【改善箇所説明図】

平成20年4月18日付届出番号「2101」のリコール届出において、リコール作業の作業指示が不適切なため、走行用油圧ホースに保護部材が追加されていないものがある。そのため、そのままの状態で使用を続けると、当該ホースが車体の振動等により旋回継手の配管継手と接触することにより摩耗し、最悪の場合、作動油が漏れ、走行できなくなるおそれがある。

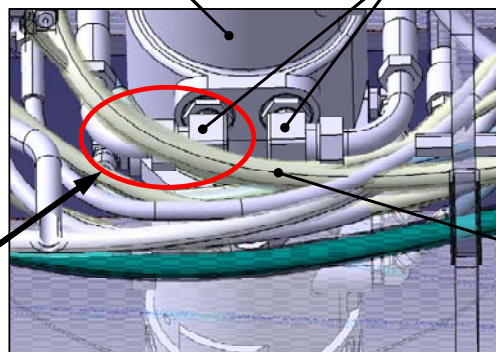
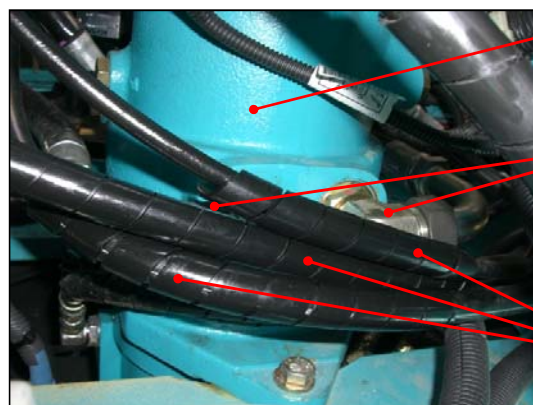
基準不適合発生箇所

走行用油圧ホース

全車両、走行用油圧ホースを点検し、保護部材が追加されていないものは保護部材を追加するとともに、ホースが摩耗しているものは新品に交換する。

ホース保護部材

識別：ホースの保護部材が装着されていることで識別する。
